PER I LAVORI DI APPROFONDIMENTO DEL CANALE DI ACCESSO E DEL BACINO DI EVOLUZIONE DEL PORTO DI MONFALCONE - QUOTA DI PROGETTO: -12,50m s.l.m.m.

PORTO DI MONFALCONE LAVORI DI APPROFONDIMENTO DEL CANALE DI ACCESSO E DEL BACINO DI EVOLUZIONE - QUOTA DI PROGETTO: -12,50 m s.l.m.m.	Documento <i>Document</i> 0128MFL02108-01-R05	
	STUDIO DI IMPATTO AMBIENTALE	Data/Date Aprile 2014	
	INTEGRAZIONI	Pagina <i>Page</i>	Di <i>of</i>
		1	73

Nella seguente tabella sono riportate le richieste della Commissione Tecnica VIA/VAS del Ministero dell'Ambiente e della Tutela del Territorio e del Mare ed il riferimento al Capitolo, al Paragrafo o all'elaborato di progetto a cui si rimanda per i chiarimenti o le integrazioni necessarie.

Figura 1- Delimitazioni aree intervento

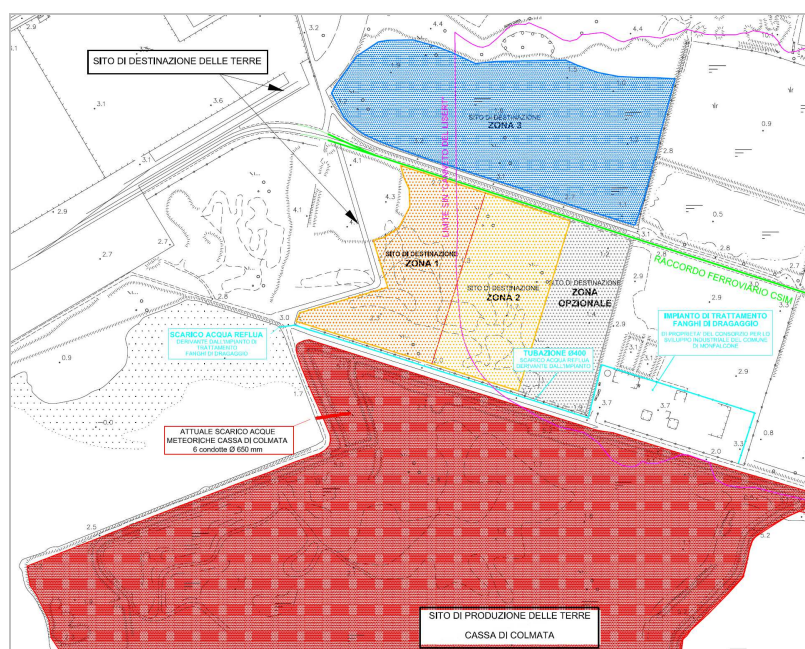
Occorre presentare ai fini della relativa autorizzazione, il Piano di Utilizzo delle terre, ai sensi del DM n. 161/2012, relativamente alle operazioni di movimentazione delle terre attualmente esistenti nella colmata e del relativo deposito definitivo; valutare l'opportunità di conferire il materiale della cassa di colmata fronte mare ad una sola delle casse di colmata retrostanti.

Si rimanda ai contenuti del Piano d'Utilizzo redatto in conformità dell'art. 5 del D.M. 161/12, poiché nel progettato intervento sussistono le condizioni previste dalla normativa (art. 184 lett. a) e d) del D.Lgs. 152/06) per la qualificazione come sottoprodotto dei materiali di scavo conferiti nella Cassa di Colmata da ricollocare in area esterna al porto.

Il Piano d'Utilizzo così redatto definisce le aree di destino (quota +3.00m) e non indica una priorità per l'utilizzo delle stesse:

Figura 8 - Localizzazione campionamento suoli

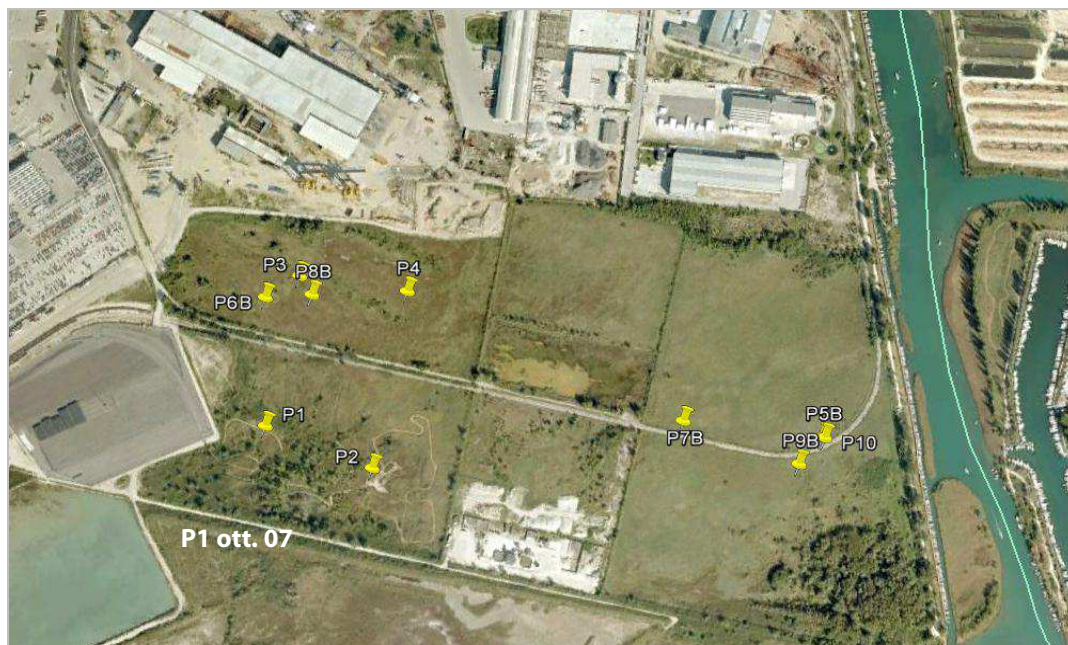
18	Approfondire le indagini per la caratterizzazione delle aree di deposito definitivo degli attuali sedimenti della colmata, indispensabili anche ai fini della presentazione del PUT ai sensi del DM 161/2012	Si rimanda al paragrafo 5.6.
19	Accertare l'effettiva continuità della impermeabilità su tutto il fondo e i lati della colmata e la barriera rispetto alla falda acquifera	Si rimanda al paragrafo 5.7 e agli elaborati: ED_03: "Relazione geologica" - Progetto Definitivo ED_04: "Relazione geotecnica" - Progetto Definitivo ED_09: "Capitolato Speciale d'Appalto" - Progetto Definitivo
20	Sulla base dei modelli idrodinamici effettuati, chiarire la stabilità della sezione del canale di accesso nel tempo, indicando su quali batimetrie si sviluppa la maggiore mobilitazione dei sedimenti, al fine di approfondire la possibilità di insabbiamento del canale e le future necessità di dragaggio	Si rimanda al paragrafo 5.8

Per quanto riguarda l'area Nord (PdU_05) nei mesi di febbraio, marzo ed aprile 2014 sono stati registrati le misure del livello di falda nel piezometro P1, registrando quote prossime al piano di campagna. Il livello altimetrico registrato dell'acqua è influenzato molto dalla piogge (abbondanti nel periodo di osservazione).

Figura 9 - Soglia telescopica (<http://www.google.com/patents/US6213684>)

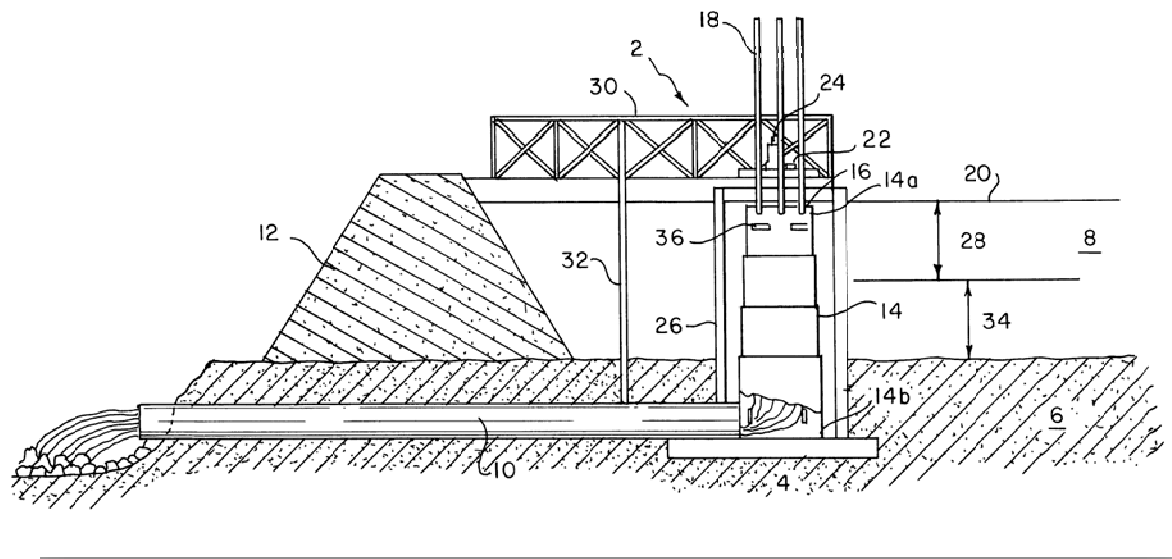
- paragrafo "Scarico delle acque di supero durante i lavori" a pag. 18 della Relazione illustrativa (ED_02 Relazione Illustrativa),
- paragrafo "Tempo di ritenzione per la rimozione dei solidi" a pag. 51 della Relazione geotecnica (ED_04 Relazione Specialistica Geotecnica),
- elaborato grafico EG_11-Planimetria cassa di colmata,
- art. 79 del Capitolato Speciale d'Appalto (ED_09 Capitolato Speciale D'appalto),
- voce n. 14 (voce di elenco prezzi 5.4) del computo metrico estimativo (ED_06 Computo Metrico Estimativo).

Si tratta di uno sfioratore regolabile in altezza composto da tre cilindri telescopici azionati da un dispositivo elettro-meccanico (martinetti a vite). L'altezza della soglia viene regolata in funzione della qualità delle acque da scaricare misurata da una sonda di processo ad alta precisione per determinare la torbidità e i solidi sospesi (Allegato F).

Figura 10 - Mappa delle fanerogame marine (Fonte: <http://mapserver.arpa.fvg.it/adriblu>)

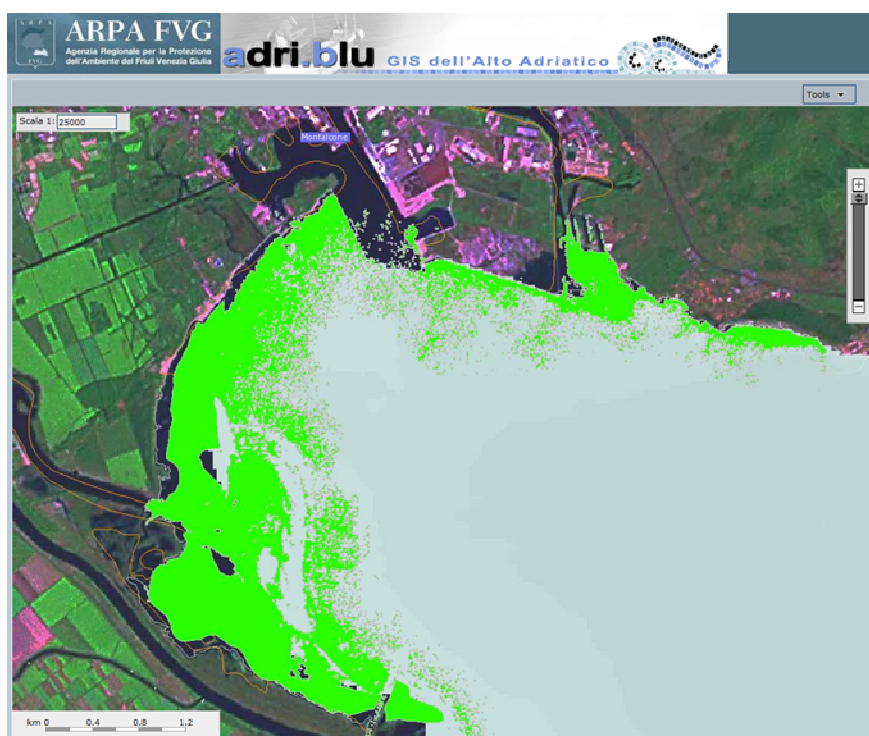
Punto 23: Effettuare ulteriori analisi e considerazioni sugli effetti derivanti dall'intorbidimento delle acque e dalla dispersione di inquinanti in mare sulla comunità fitoplantonica, zooplantonica, bentonica e sulle praterie di fanerogame marine presenti in un'area potenzialmente interferita da tali fenomeni, da definirsi anche mediante eventuali opportune simulazioni.

Dalle precedenti considerazioni, si deduce che biocenosi, o genericamente comunità già adattate a tollerare situazioni di torbidità cronica, non sono significativamente compromesse e comunque, grazie alla particolare adattabilità, riescono a recuperare nel breve o medio periodo (Nichols et al., 1990; etc). Stanti anche le misure di mitigazione previste dal progetto in esame (panne galleggianti, ricorso al dragaggio di tipo idraulico lungo il canale di accesso, etc), si ritiene che l'intervento di escavo non costituisca un fattore di pressione che comporti impatti irreversibili o reversibili a lungo termine sulle componenti bentoniche e sulle comunità della Baia di Panzano.
